柏崎刈羽原子力発電所第7号機 工事計画審査資料	
資料番号	KK7-015
提出年月日	2020年5月21日

ヤング率を設計基準事故と重大事故等とで変更しないことによる
評価への影響について

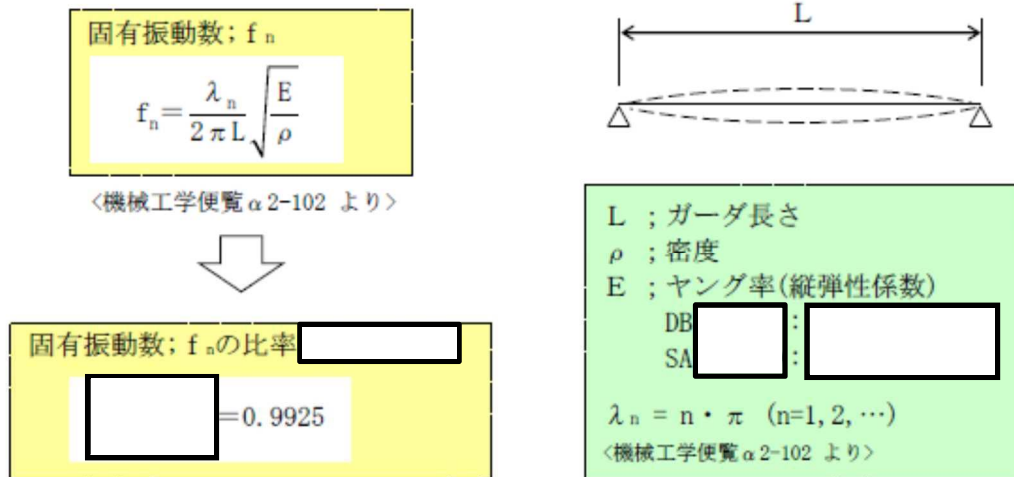
ヤング率の変更による燃料取替機の耐震評価への影響に関し、ここでは機器の固有振動数に着目した確認を実施する。具体的には、燃料取替機を両端支持の単純な梁モデルとみなし、当該モデルでの固有振動数の算出式からヤング率の変更による固有振動数の偏差を確認する。

DB と SA の温度条件によるヤング率の差は約 1.5% (= 0.9851) であり、これによる固有振動数への影響は 1% 未満である。
